REF No.	QS FA 2770-P001
管理No.

PARTS MODIFICATION LIST

REASON 変更理由	ASIC変更による			COMMON MODEL 共通機種	2770-Series
	ASIC version update				
Previous	2770-0432-01	→×	×←	2770-0432-02	New

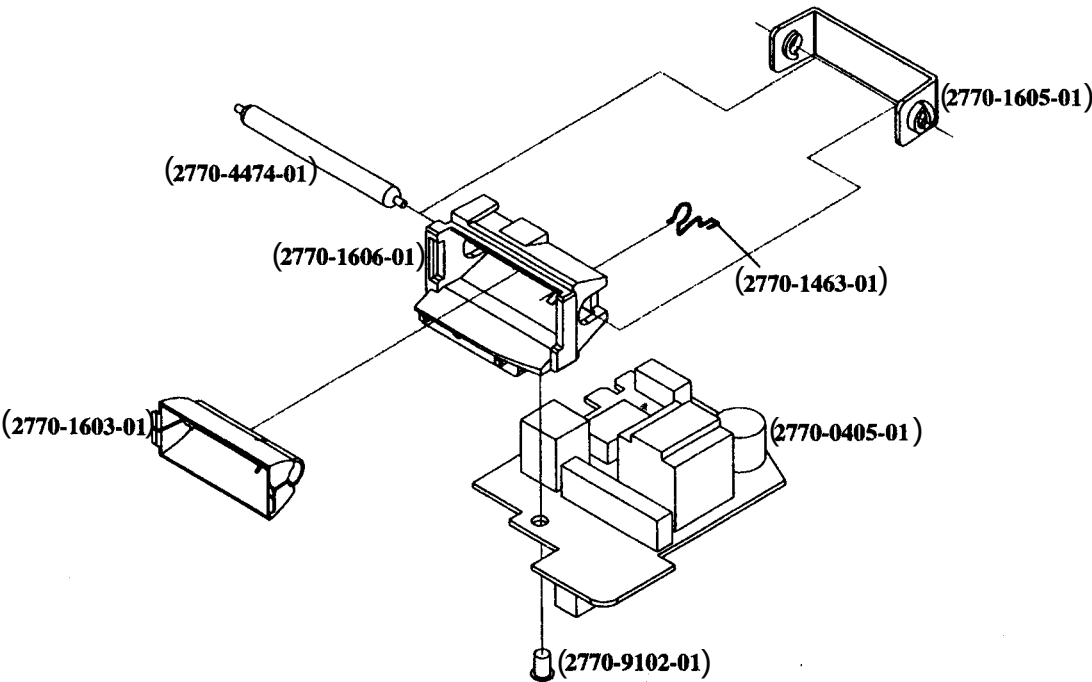
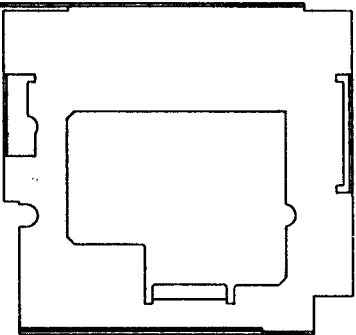
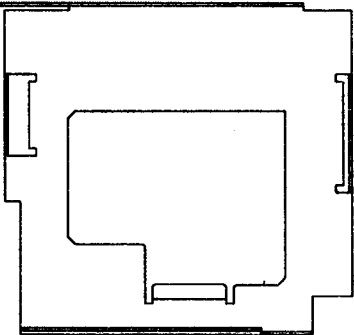
2770-1010-71
The shape of the service supplied part is different from the one of the assembled part inside the camera. When performing CCD Position Adjustment, use the service supplied part which has notches for the adjustment. 製品用とサービス供給品は形状が異なります。サービス供給品は、CCD位置調整を可能にしており、CCD位置調整を要する場合、サービス供給品に交換して下さい。

※0401において

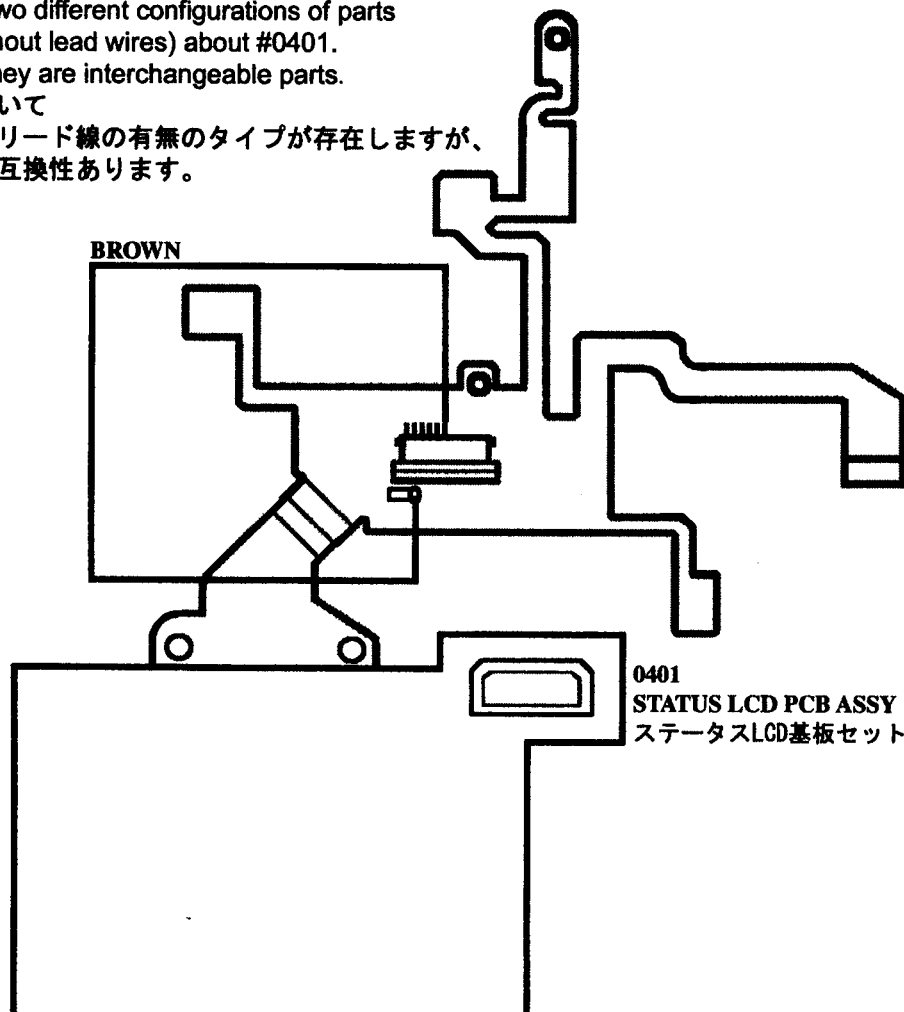
There are two different configurations of parts
(with or without lead wires) about #0401.
However, they are interchangeable parts.

ジャンプリード線の有無のタイプが存在しますが、
いずれも互換性あります。

Parts List P. 2 SUPPLYMENTARY INFORMATION QS FA 2770-S02E/J 版-785

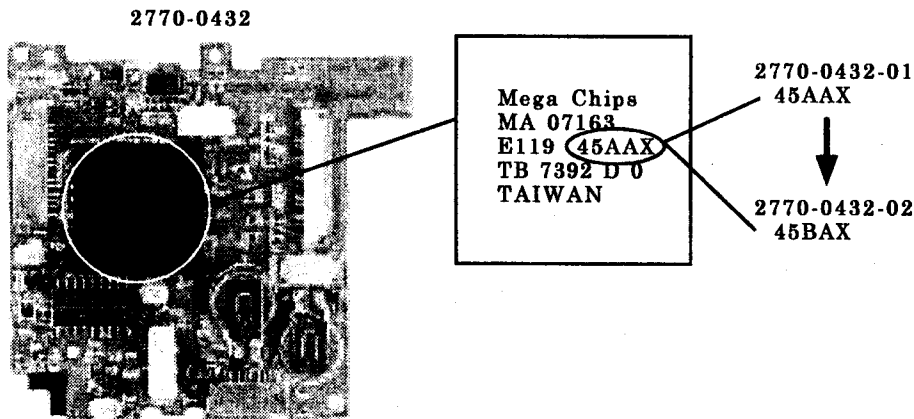
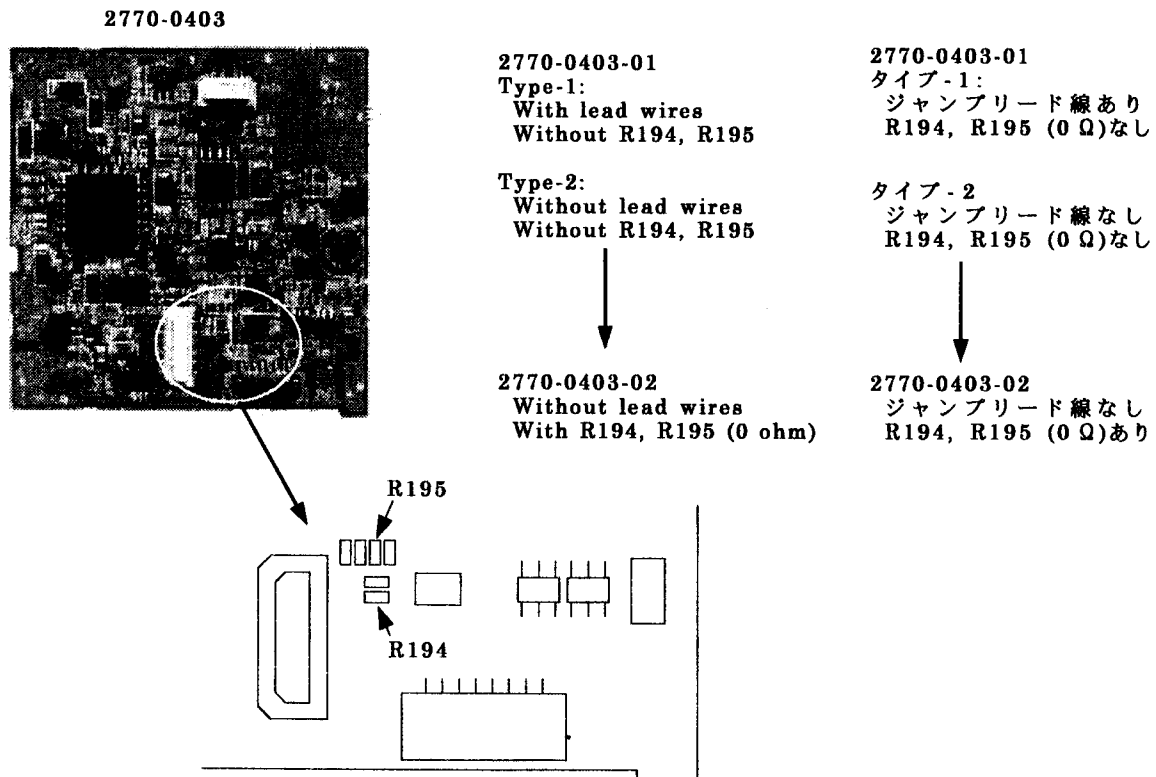
Previous	2770-0403-01	→×	×←	2770-0403-02	New
----------	--------------	----	----	--------------	-----

Interchangeability as a set/セットでの互換性	Previous	→○	○←	New
--------------------------------------	----------	----	----	-----

Parts List P. 1

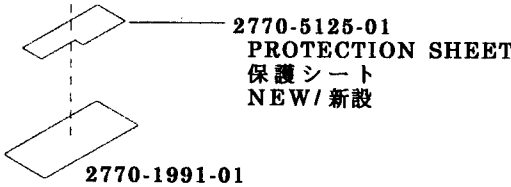
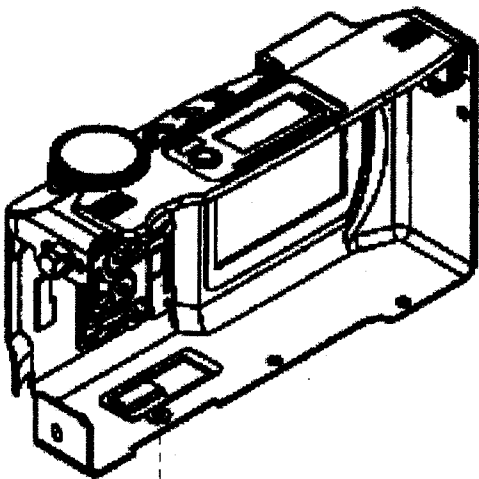
REASON 変更理由	部品設定漏れ Supplied as spare part	COMMON MODEL 共通機種	2770 Series
Previous	— — —	2770-5125-01	New

2770-1211-01
BATTERY SHEEL
電池表示シール
NEW/ 新設

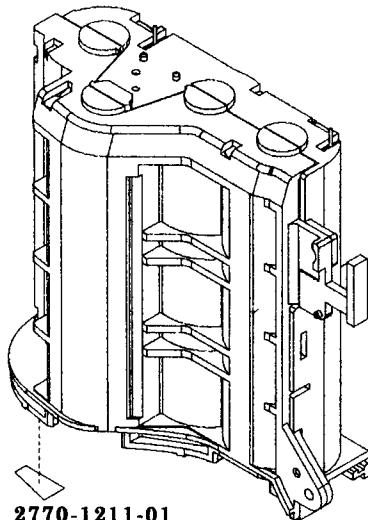
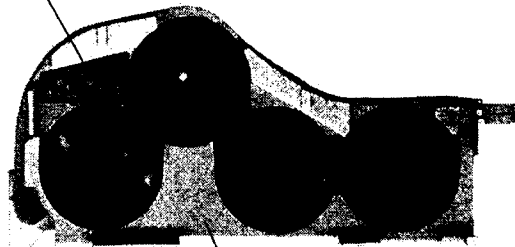
REASON 変更理由	部品設定漏れ Supplied as spare part	COMMON MODEL 共通機種	2770 Series
Previous		2770-1211-01	New

2770-1992-01
SERIAL NUMBER PLATE (FCC)
ボディ No. 銘板

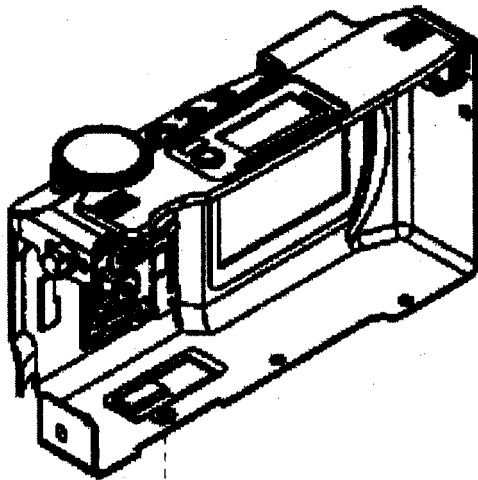
REASON 変更理由	部品設定漏れ	COMMON MODEL 共通機種	2770 Series	
	Supplied as spare part			
Previous	_____	_____	2770-1992-01	New

2770-0405-01
FLASH PCB ASSY
フラッシュ基板セット

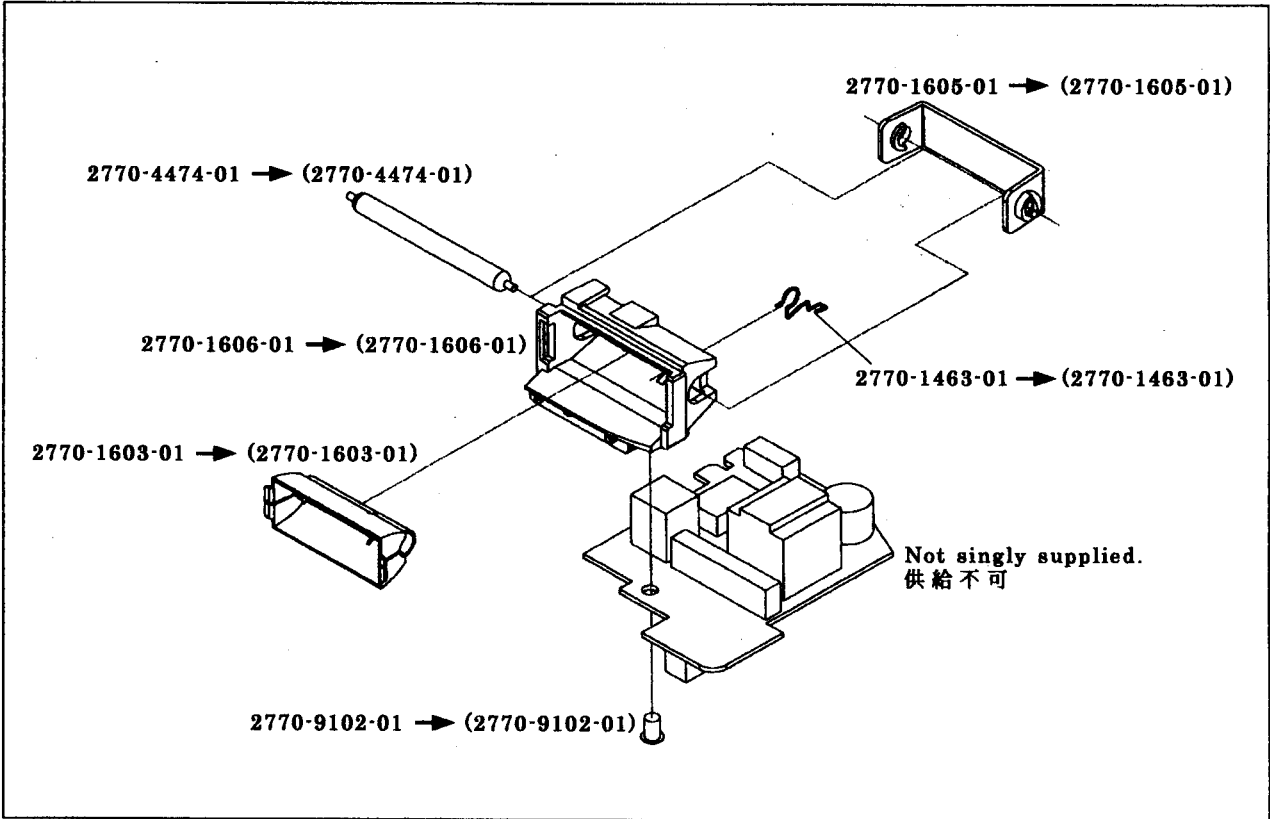
REASON 変更理由	部品構成変更 Part configuration change			COMMON MODEL 共通機種	2770 Series
	Previous				
	2770-0405-01	—	—	2770-0405-01	New
	2770-1463-01	—	—	(2770-1463-01)	New
	2770-1603-01	—	—	(2770-1603-01)	New
	2770-1605-01	—	—	(2770-1605-01)	New
	2770-1606-01	—	—	(2770-1606-01)	New
	2770-4474-01	—	—	(2770-4474-01)	New
	2770-9102-01	—	—	(2770-9102-01)	New
